监理工程师通知单

工程名称：通威公安县藕池镇扁担湖渔场 100MW 渔光一体光伏电站项目

JXM15-JL01-028

事由：关于光伏 T11 立柱焊接偏离桩基较大事宜

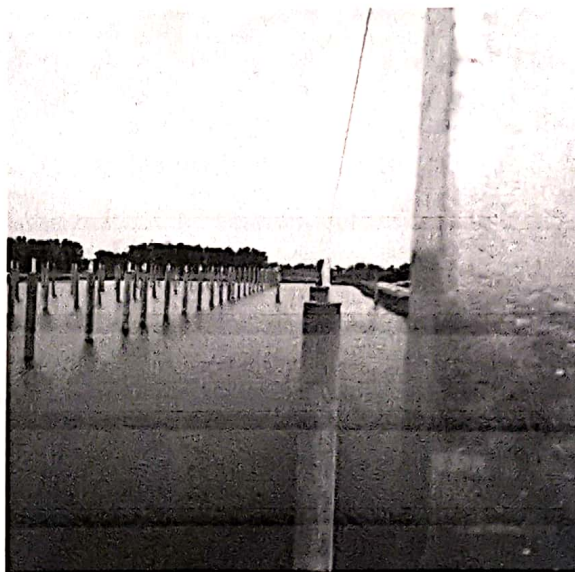
经监理现场巡视检查发现，你单位在光伏 T11 区立柱焊接过程中，由于桩基严重偏离，之前已进行多次施工交底（桩基偏差较大通知相关单位和监理人员到场确认整改后再进行施工），但你单位施工人员仍然进行焊接，导致立柱严重偏离桩基（附图），留下安全隐患。

现责令你单位立即停止局部焊接施工，整改符合要求后再进行立柱焊接。
